大型、中型バスの車枠及び車体他のリコールについて

平成 23年2月8日

リコール届出番号2705

改善箇所説明図①

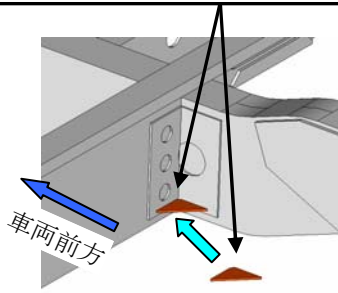
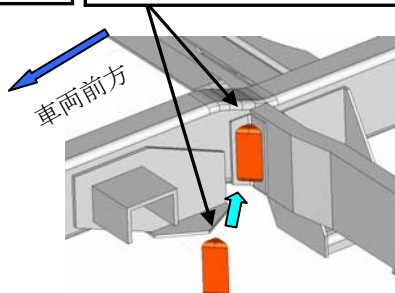
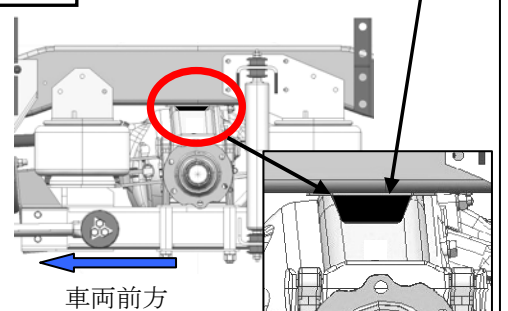
フレームと車体締結用ブラケットの結合材強度が不足しているため、亀裂が発生するものがある。そのため、そのままの状態で使用を続けると亀裂が進行し、最悪の場合、結合材が折損するおそれがある。

全車両、フレームと車体締結用ブラケットとの結合材に補強材を追加するとともに、バンパーラバーを対策品と交換する。

フロントのフレームと車体締結用
ブラケット結合材の補強材(左のみ)

リアのフレームと車体締結用
ブラケット結合材の補強材(左右)

バンパーラバー(左右)

改善箇所説明図②

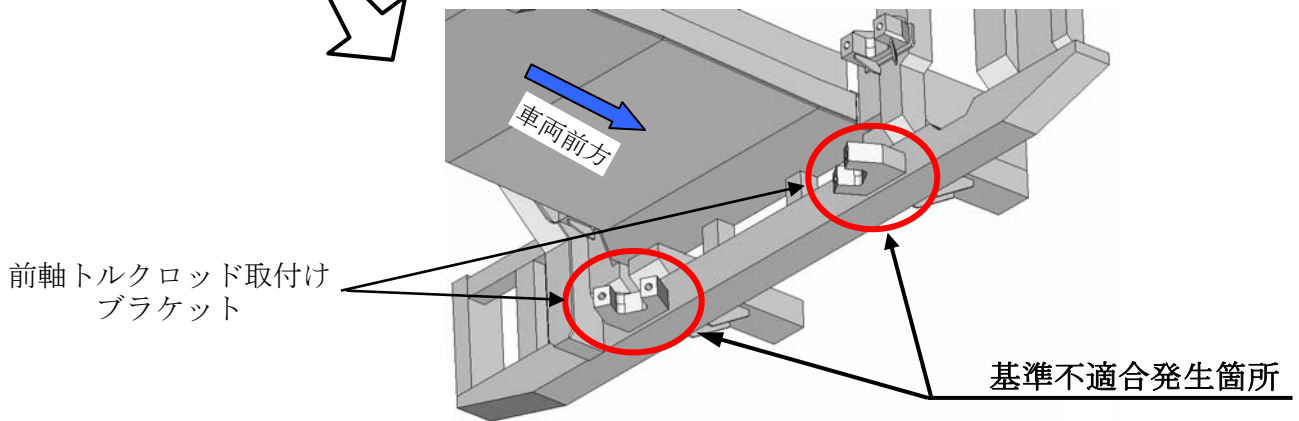
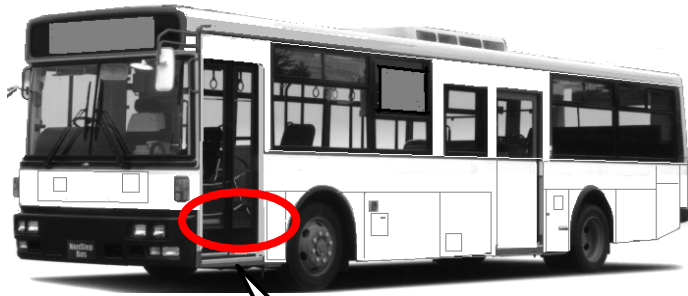
フレームの強度が不足しているため、走行時の振動により、亀裂が発生するものがある。そのため、そのままの状態で使用を続けると亀裂が進行し、最悪の場合、フレームが折損するおそれがある。

全車両、フレームに補強材を追加する。

リヤフレーム補強材
(エアスプリング上部 右側のみ)

リヤフレーム補強材
(クロスメンバー前部、左右)

改善箇所説明図③

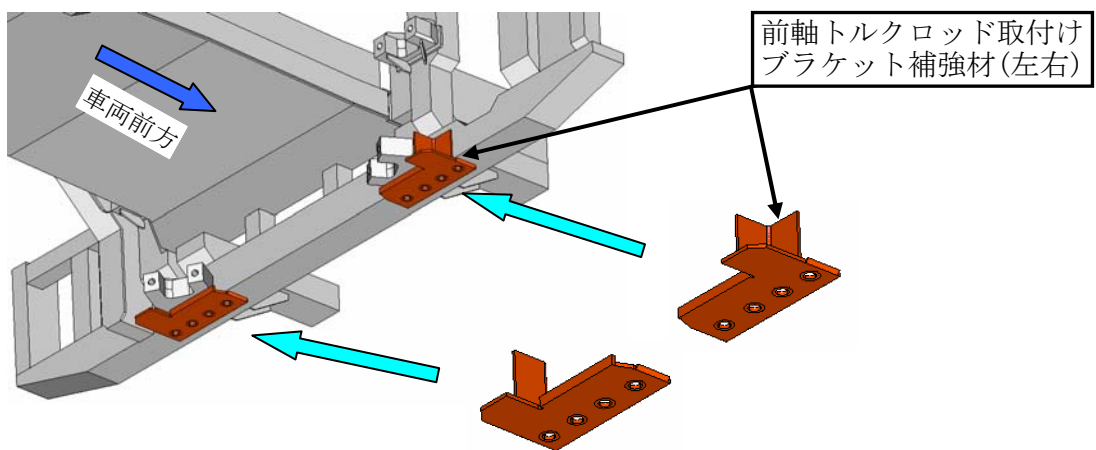
前軸緩衝装置のトルクロッド取付けブラケットの取付け強度が不足しているため、亀裂が発生するものがある。そのため、そのままの状態で使用を続けると亀裂が進行し、最悪の場合、トルクロッド取付けブラケットの溶接部が破断するおそれがある。

全車両、前軸トルクロッド取付けブラケット溶接部に補強材を追加する。
